Objet : PC - Construction d'une centrale photovoltaïque au sol à Beauce-la-Romaine
Affaire suivie par : Nadège Lemay-Rentien

Centrale solaire photovoltaïque au sol

Réponse à l'avis de la DDT du 08 février 2023

Avis sur -projet photovoltaïque – Beauce La Romaine

Beauce-la-Romaine (Loir-et-Cher) La Fosse Grillon
 Projet de parc photovoltaïque
 Plan annexé à l'arrêté de prescription
 de diagnostic archéologique n°22/0775

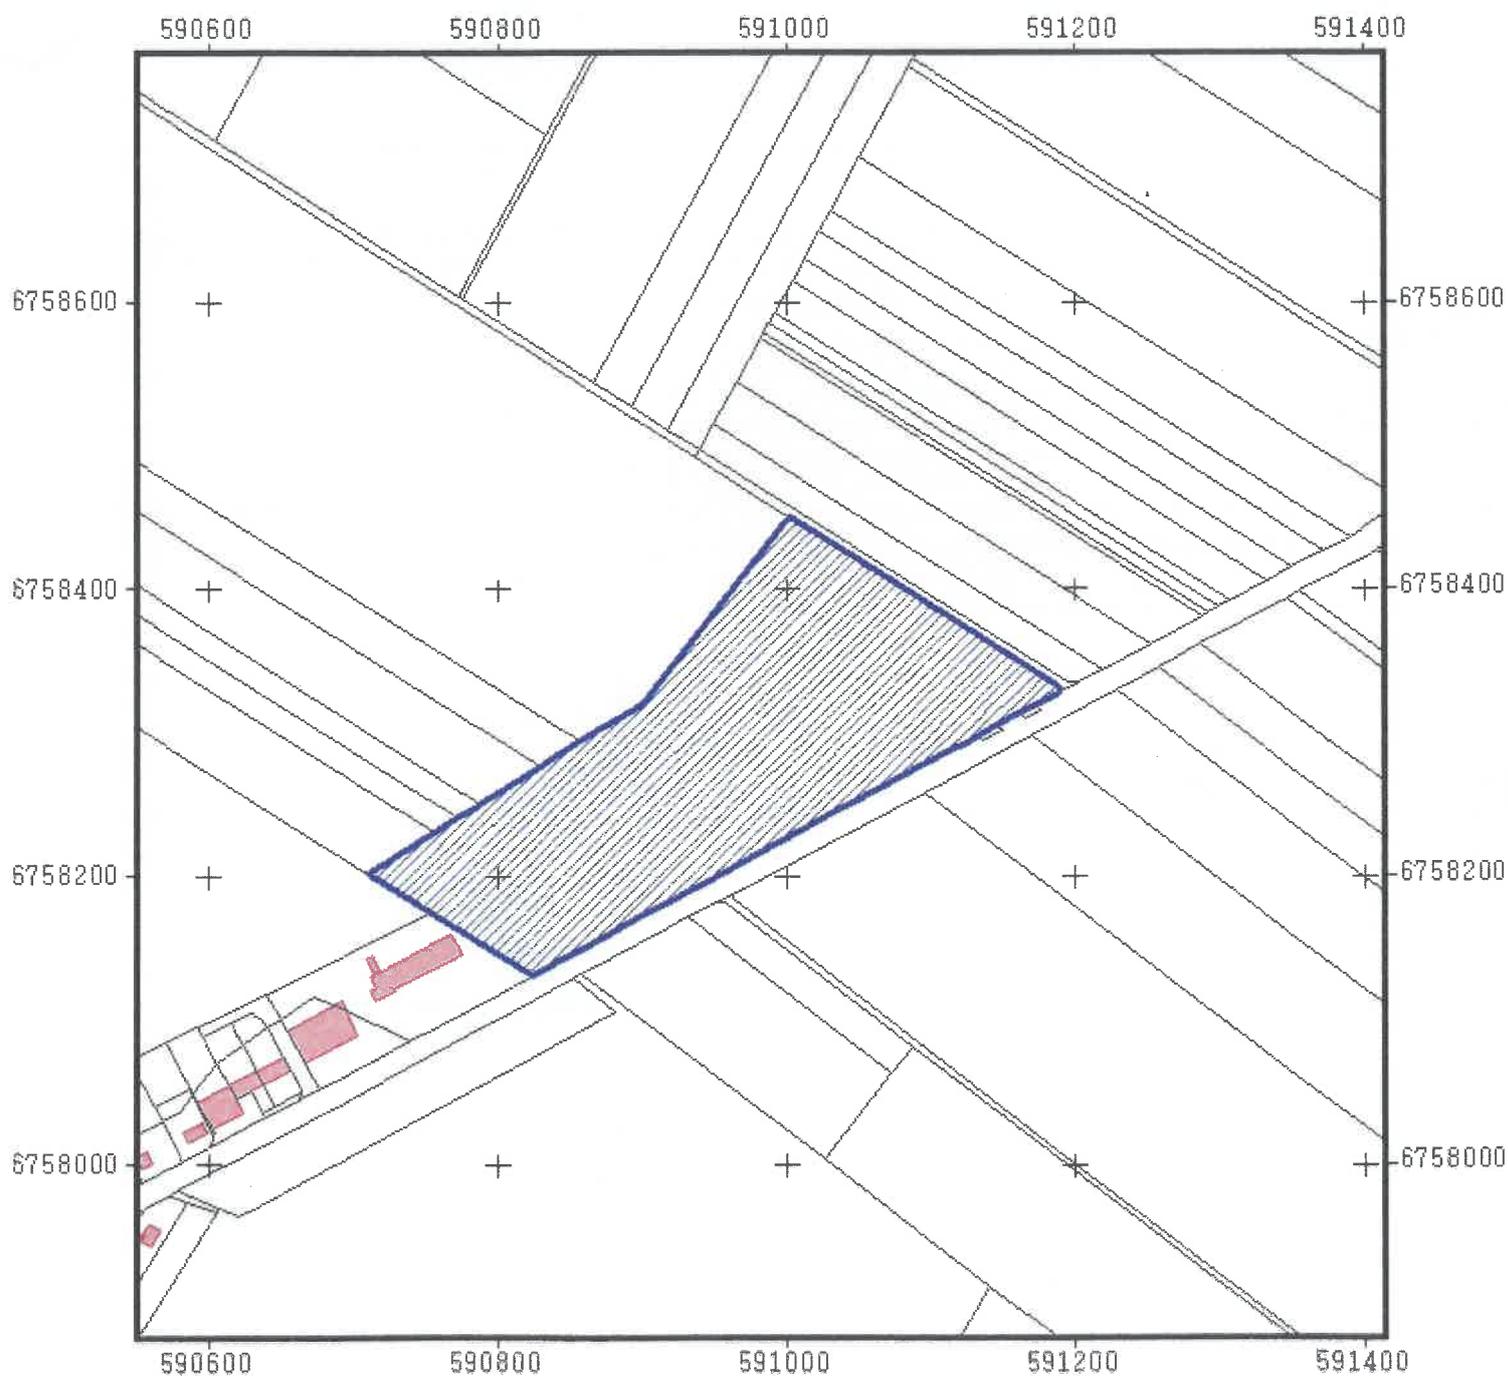
L'emprise soumise au diagnostic, d'une superficie de 60 380 m², est figurée sur le document graphique annexé au présent arrêté.
